No.	高浜1-IASCC-6	事象：IASCC								
質 問	(別冊-7-22頁) 炉内構造物のうち炉心支持構造物（炉心そう及び下部炉心板を除く）の使用材料名（JIS等規格による種別）を提示すること。									
回 答	<p>炉心支持構造物（炉心そう及び下部炉心板を除く）の使用材料名を下表に示します。</p>

No.	高浜1-IASCC-10	事象：IASCC
質 問	<p>(別冊-7-40頁) 炉内構造物の各部位に対する予防保全等について、応力腐食割れ発生の抑制に対する考慮（【事例規格】発電用原子力設備における「応力腐食割れ発生の抑制に対する考慮」（NC-CC-002））に対応した内容を提示すること。</p>	
回 答	<p>炉内構造物の各部位にはオーステナイト系ステンレス鋼とニッケル基合金（X750）を採用しており、【事例規格】発電用原子力設備における「応力腐食割れ発生の抑制に対する考慮」（NC-CC-002）によると、応力腐食割れ（SCC）発生因子である「材料」「応力」「環境」を改善することでSCC発生を抑制する対応が示されています。</p> <p>ニッケル基合金（X750）については、PWR水質環境の高応力下でSCC発生の可能性があるが、SCC発生の可能性を低下させるためには固有の熱処理と応力の管理の組み合わせが有効であることが事例規格で示されています。これに対し、炉内構造物のニッケル基合金（X750）使用部位である、支持ピンおよびたわみピンについては、新熱処理材の採用と応力低減化構造のピンに取替を行い、応力低減対策を実施していることから、SCC発生の可能性は小さいと考えています。</p> <p>オーステナイト系ステンレス鋼については、溶存酸素濃度が低く管理されているPWR水質環境ではSCCは発生し難いことが事例規格で示されています。高浜1号炉においては、1次冷却材の水質を溶存酸素5ppb以下に管理していることからSCC発生の可能性は小さいと考えています。</p> <p>また、オーステナイト系ステンレス鋼で高い中性子照射量を受ける部位については、「材料」が変化することで照射誘起型応力腐食割れ（IASCC）が生じる可能性があると考えられています。</p> <p>このIASCCに対し、「材料（中性子照射による材料の変化）」「応力」「環境（温度）」の3因子で炉内構造物のうち最も厳しい部位を抽出した結果、最も厳しい部位はバッフルフォーマボルトとなります。バッフルフォーマボルトのIASCCに対しては、高浜1号炉では以下の応力低減への配慮を実施しています。</p> <ul style="list-style-type: none"> ・首下の応力集中を低減するための首下形状の変更 ・耐力に対する発生応力の比を低減するため、機械的強度に優れる

キャピティシールリングリークテスト記録

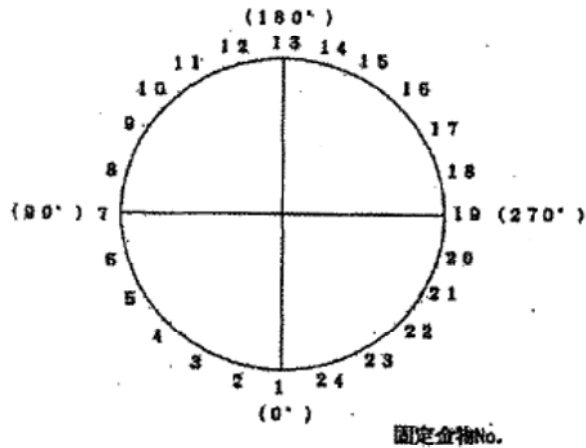
No.	高浜 1－その他の経年劣化事象－ 6	事象：摩耗－ 6
質 問	<p>(別冊-14機械設備-1重機器サポート-30頁)</p> <p>パッド、ヒンジ等摺動部の摩耗について、現状保全の具体的内容（運転開始後の検査内容（方法、頻度、判断基準及び結果を含む）及び製造時の検査内容（方法、判断基準及び結果を含む））を提示すること。</p>	
回 答	<p>パッドの摩耗により、原子炉容器とキャビティに高低差が生じた場合にはキャビティシールからの漏えいが生じるが、定期的¹にキャビティシールリングリークテストを実施し、漏えいのないことを確認しています。判定基準は、シールリングの内外ガスケット間に空気圧を加えて5分間保持し、圧力降下が目標値内であることとしています。点検結果の例を添付－1に示します。</p> <p>蒸気発生器と1次冷却材ポンプの支持脚のヒンジ等摺動部の摩耗に対しては、ヒートアップ点検等の際¹に目視確認することとしています。判定基準はヒンジ部に摩耗のないこととしています。保全指針および作業要領書を添付－2に示します。</p> <p>パッド等製造時の検査方法については、パッドについては材料検査、超音波探傷検査、磁粉探傷検査、寸法検査を実施しております。蒸気発生器と1次冷却材ポンプの支持脚のヒンジの製造時の検査については材料検査および寸法検査を実施しております。例としてパッドの製造時の検査結果を添付－3に示します。</p>

基準加圧力値 0.1MPa (1kgf/cm²G)
 基準保持時間 5分間
 目標値: 降圧量

番号	テスト回数	加圧圧力 (MPa)	保持時間 (分)	降圧量 (MPa)	判定	圧力計管理番号
内側	1	0.1	5	0.00	良	M1-R-338
外側	1	0.1	5	0.00	良	M1-R-344
-	-	-	-	-	-	-
-	-	-	-	-	-	-

図1 高浜1号炉 高圧タービン
主蒸気入口管の流れ加速型腐食発生想定部位 (概念図)

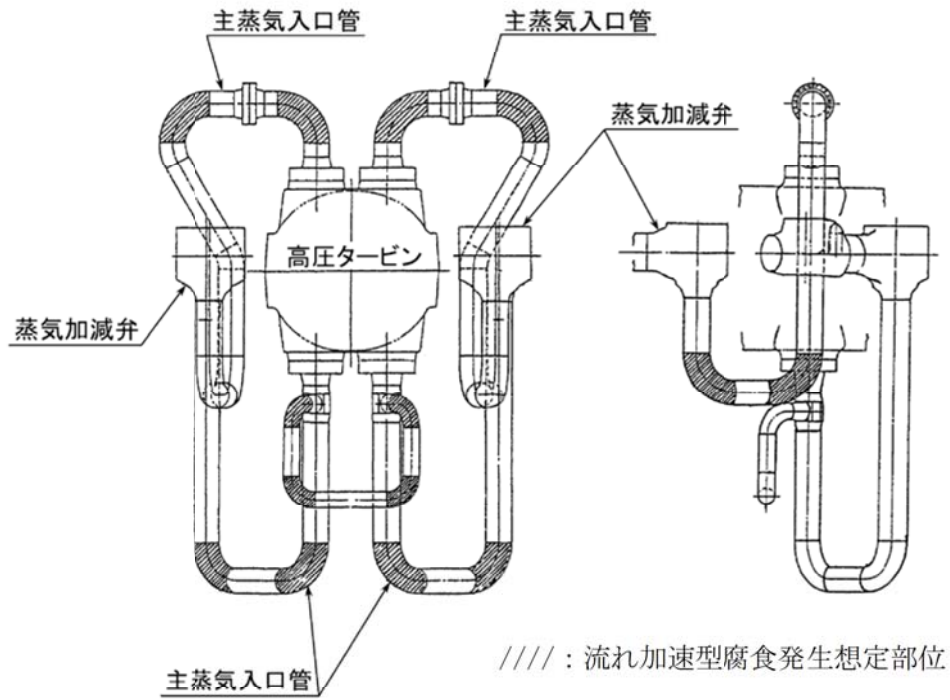
No.	高浜1－その他の経年劣化事象－12	事象：流れ加速型腐食－4
質 問	<p>(別冊-10タービン設備-1高圧タービン-10頁)</p> <p>主蒸気入口管、車室およびノズル室の腐食（流れ加速型腐食）について、対象となる部位を提示すること。主蒸気入口管についてはこれまでの配管減肉管理記録（配管肉厚測定結果及び余寿命評価結果）を提示すること。また、車室およびノズル室については、目視確認の状況（点検頻度、点検結果）を提示すること。</p>	
回 答	<p>主蒸気入口管、車室およびノズル室の腐食（流れ加速型腐食）について、対象となる部位を添付1（図1、2）に示します。</p> <p>主蒸気入口管の配管減肉管理記録を添付2に示します。（配管肉厚測定結果及び余寿命評価結果）</p> <p>また、車室およびノズル室の腐食（流れ加速型腐食）については、定期的な開放点検を行い対象部位全体の目視確認を実施しています。判定基準は、表面に機能・性能に影響を及ぼす恐れのあるき裂、打こん、変形及び摩耗がないこととしています。添付3に点検記録を示します。なお、これまでに補修実績はありません。</p>

図1 冷温停止状態維持に必要な設備抽出フロー

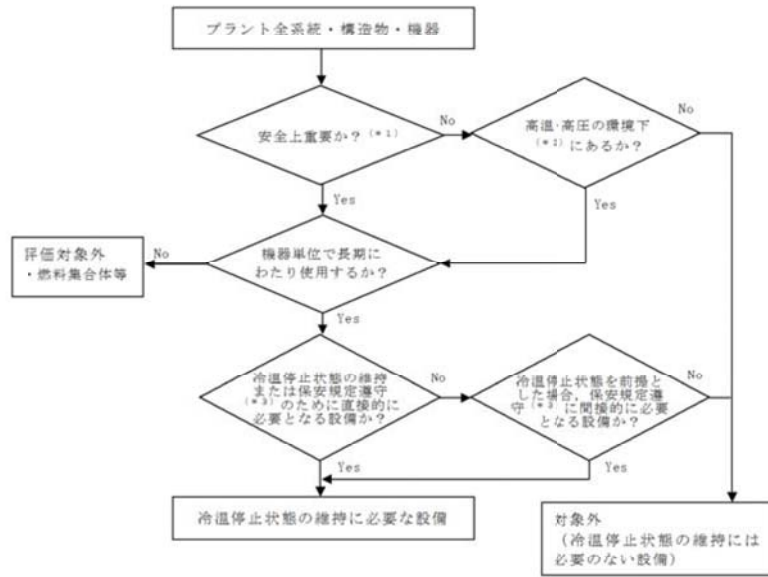
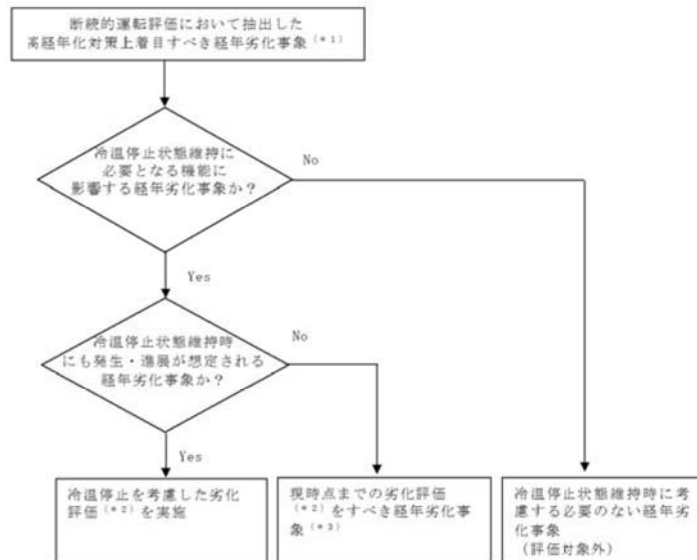
No.	高浜 1 - 耐震 - 2 Rev1	事象：耐震
質 問	<p>(別冊-16耐震) 既に認可された冷温停止状態が維持されることを前提にした耐震安全性評価との相違点を整理し提示すること。</p>	
回 答	<p>「冷温停止状態が維持されることを前提とした評価」（以下、冷温停止前提評価という）では、冷温停止状態維持に必要なない設備（図1参照）、及び冷温停止状態維持に考慮する必要のない経年劣化事象（図2参照）については耐震評価を実施していないが、本「運転を断続的に行うことを前提とした評価」（以下、本評価という）ではこれらを評価対象としている。具体的に追加で実施している耐震評価の対象は、以下1～5に示すとおり。</p> <ol style="list-style-type: none"> 1. 熱交換器：胴板等の腐食(流れ加速型腐食) <ul style="list-style-type: none"> ・ 湿分分離加熱器 ・ 第1 低圧給水加熱器 ・ 第2 低圧給水加熱器 ・ 第3 低圧給水加熱器 ・ 第4 低圧給水加熱器 2. 容器：中性子照射による関連温度上昇（うちPTS評価） 中性子照射による上部棚領域の靱性低下 <ul style="list-style-type: none"> ・ 原子炉容器 3. 配管：母管の内面からの腐食(流れ加速型腐食) <ul style="list-style-type: none"> ・ 低温再熱蒸気系統配管 ・ 第3 抽気系統配管 ・ 第4 抽気系統配管 ・ グランド蒸気系統配管 ・ 復水系統配管 ・ ドレン系統配管 4. 炉内構造物：バッフルフォーマボルトの照射誘起型応力腐食割れ及び制御棒クラスタ案内管の摩耗 <ul style="list-style-type: none"> ・ 制御棒（挿入性） 5. タービン設備：母管の内面からの腐食(流れ加速型腐食) <ul style="list-style-type: none"> ・ 主蒸気入口管

図2 冷温停止状態維持を考慮した劣化事象抽出フロー

図-1 配管サポートの外形図

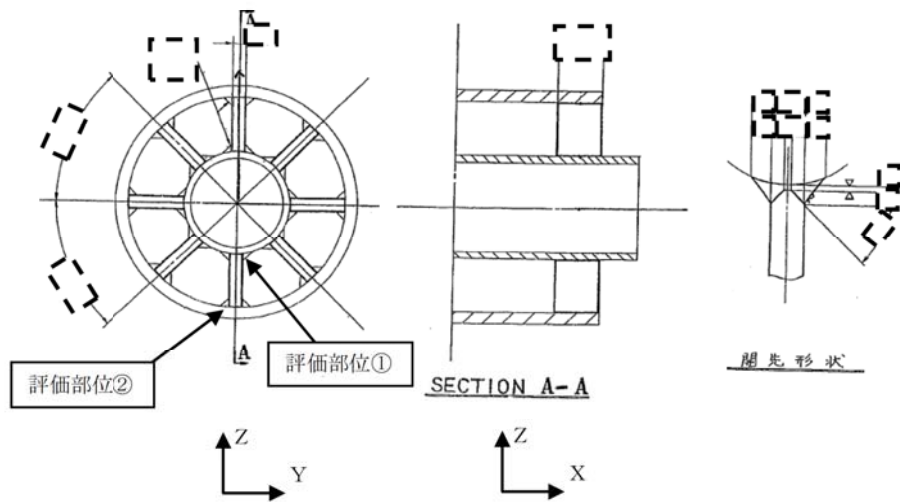
No.	高浜 1－耐震－ 1 3	分類：配管																																																																														
質 問	余熱除去系統配管のアンカーサポート取付部の疲労割れに対する評価の具体的内容（評価仕様、解析モデル、入力（荷重）条件、評価結果を含む）を提示すること。																																																																															
回 答	<p>余熱除去系統配管のアンカーサポートにかかる荷重をもとに、各応力を算出した過程は以下のとおりです。また、サポートの位置を添付－1の系統図、アイソメ図に示します。</p> <p>1. 評価用荷重の算出</p> <p>配管を3次元梁モデル化してSs、Sd地震時の支持点荷重をスペクトルモーダル解析にて算出しています。評価部位はサポートラグ（固定点）であり、隣接する解析ブロックとの境界部になります。この為、両ブロックの解析結果から得られた荷重を合成し、評価用荷重としています。さらに、当該アンカーサポートをモデル化し、算出された評価用荷重を用いて評価対象部位の部材力を算出した結果を表1、表2に示します。</p> <p style="text-align: center;">表1 評価用荷重（Ss：部材力）</p> <table border="1" style="width: 100%; border-collapse: collapse;"> <thead> <tr> <th rowspan="2">方向</th> <th colspan="2">配管とラグ</th> <th colspan="2">ラグと底板</th> </tr> <tr> <th>1次</th> <th>1次+2次</th> <th>1次</th> <th>1次+2次</th> </tr> </thead> <tbody> <tr><td>Fx</td><td></td><td></td><td></td><td></td></tr> <tr><td>Fy</td><td></td><td></td><td></td><td></td></tr> <tr><td>Fz</td><td></td><td></td><td></td><td></td></tr> <tr><td>Mx</td><td></td><td></td><td></td><td></td></tr> <tr><td>My</td><td></td><td></td><td></td><td></td></tr> <tr><td>Mz</td><td></td><td></td><td></td><td></td></tr> </tbody> </table> <p style="text-align: center;">表2 評価用荷重（Sd：部材力）</p> <table border="1" style="width: 100%; border-collapse: collapse;"> <thead> <tr> <th rowspan="2">方向</th> <th colspan="2">配管とラグ</th> <th colspan="2">ラグと底板</th> </tr> <tr> <th>1次</th> <th>1次+2次</th> <th>1次</th> <th>1次+2次</th> </tr> </thead> <tbody> <tr><td>Fx</td><td></td><td></td><td></td><td></td></tr> <tr><td>Fy</td><td></td><td></td><td></td><td></td></tr> <tr><td>Fz</td><td></td><td></td><td></td><td></td></tr> <tr><td>Mx</td><td></td><td></td><td></td><td></td></tr> <tr><td>My</td><td></td><td></td><td></td><td></td></tr> <tr><td>Mz</td><td></td><td></td><td></td><td></td></tr> </tbody> </table>		方向	配管とラグ		ラグと底板		1次	1次+2次	1次	1次+2次	Fx					Fy					Fz					Mx					My					Mz					方向	配管とラグ		ラグと底板		1次	1次+2次	1次	1次+2次	Fx					Fy					Fz					Mx					My					Mz

溶接部に発生する応力は、下式で算出しています。本評価式は、材料力学に基づく公式をもとにして設定したものであり、設計・建設規格や耐震設計審査指針等に規定されたものではないことから、応力集中係数に係る規定はありません。また、支持構造物は、降伏点を許容値としており許容値を厳しくする設計体系となっていることから、発生応力の算出において応力係数を考慮する必要はないと判断しています。なお、本評価式により適切な応力が評価できることは、FEM解析により確認し採用しているものです。

$$\sigma_1 = \frac{|Mx| + |Fy| \cdot L}{Z_{wx}} + \frac{|My| + |Fx| \cdot L}{Z_{wy}} + \frac{|Fz|}{A_w}$$

$$\sigma_2 = \sqrt{\left(\frac{Fx}{A_w}\right)^2 + \left(\frac{Fy}{A_w}\right)^2} + \frac{|Mz|}{Z_{wp}}$$

$$\sigma = \sqrt{\sigma_1^2 + 3\sigma_2^2}$$
